DETERMINAZIONE DEL DIRIGENTE SERVIZIO VIA/VINCA 22 novembre 2024, n. 773

[ID VIP 12988] - Parco eolico denominato "ALPHA 1", costituito da 8 aerogeneratori di potenza nominale pari a 7,2 MW, per una potenza complessiva di 57,6 MW, ricadente nel territorio comunale di Cerignola (FG), incluse le opportune opere di connessione alla RTN.

Relazione tecnica a supporto dell'istruttoria sul progetto
ID_VIP 12988

Figura 2 – Verifica di coerenza del progetto rispetto alle aree idonee di cui al d.lgs. 199/2021 –Buffer 3 Km

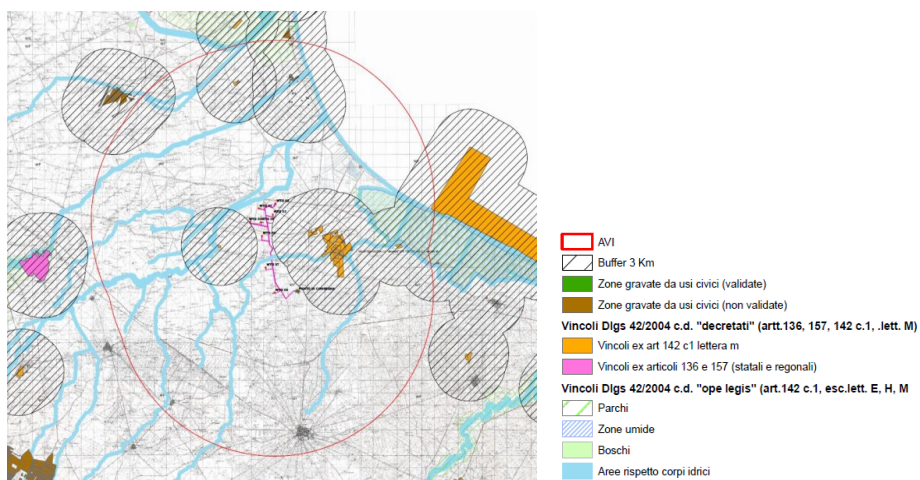
❖ L' idoneità dell' area non è affermata ai sensi dell' art.20 co.8 lett. c-quater).

Figura 5 – Stralcio aree non idonee FER Regione Puglia

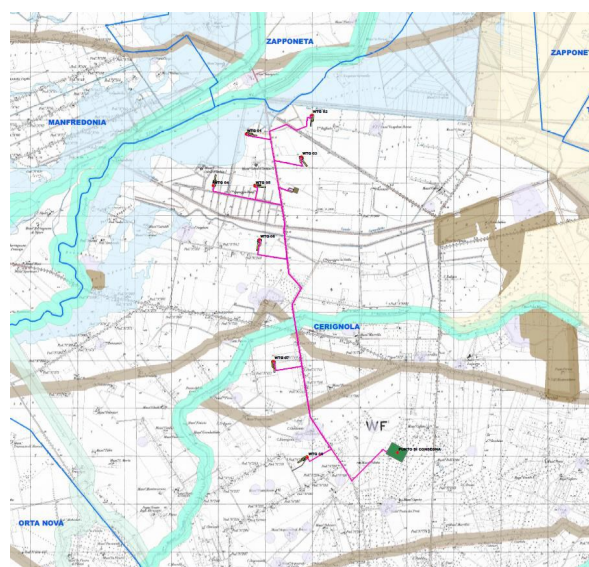
L' area dell' impianto proposto **ricade** tra quelle indicate come **non idonee** ai sensi del regolamento regionale n. 24 del 2010.

Figura 6 – Stralicio aree su cartografia I.B.A. buffer 5000 m

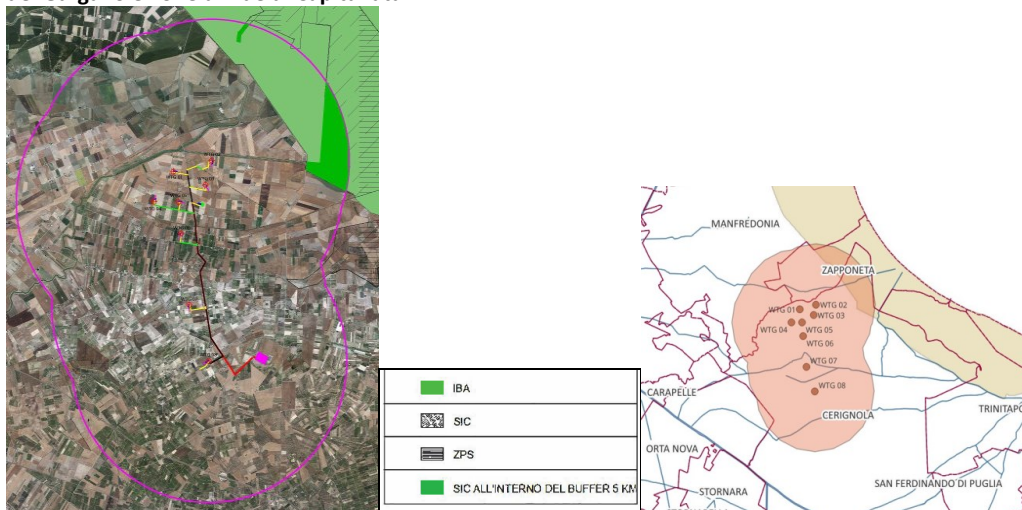
Per quanto riguarda le aree I.B.A., l'area di impianto ricade nel Buffer di 5000 m dell'IBA 203 Promontorio del Gargano e Zone umide di Capitanata.

Figura 8 – Area Buffer 20 Km - Impatto Cumulativo

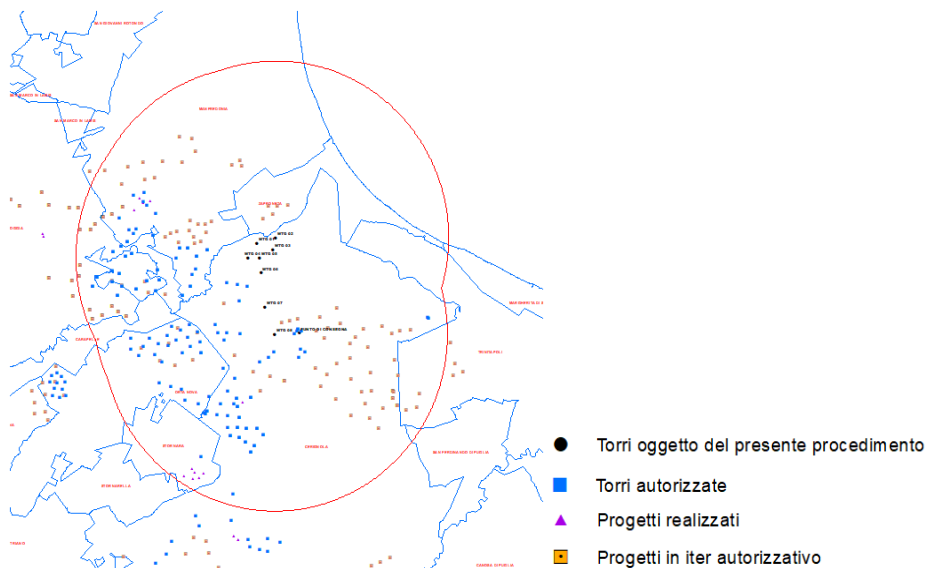
*In riferimento alla distanza minima tra parchi eolici ($50 * H_A = 50 * 261 \text{ m} = 13050 \text{ m}$). Il requisito non è soddisfatto. Per quanto concerne gli impatti cumulativi, il territorio agricolo interessato dalla realizzazione dell'impianto, risulta già interessato da impianti FER sia eolici che fotovoltaici, esistenti e autorizzati e in fase di approvazione.*

Figura 9 – Distanza dai centri abitati

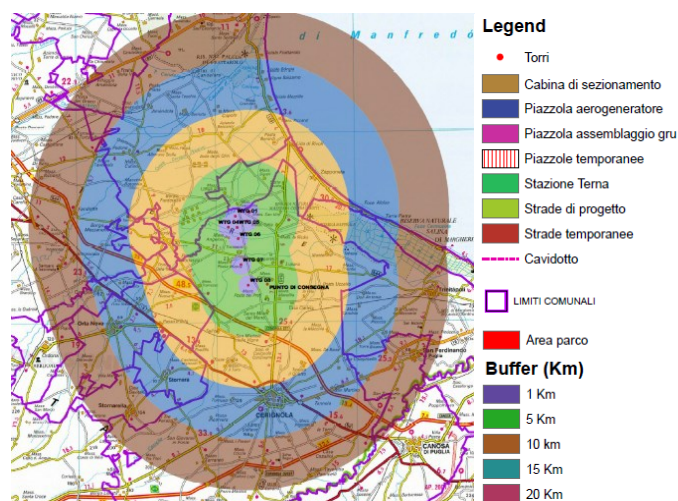
Il buffer è pari a 13050 metri dai centri abitati (altezza massima dell'aerogeneratore pari a 261 m). Il requisito non è rispettato (circa 12 km dal centro abitato di Stornara, circa 11 km dal centro abitato di Cerignola, circa 7,5 km da Zapponeta).
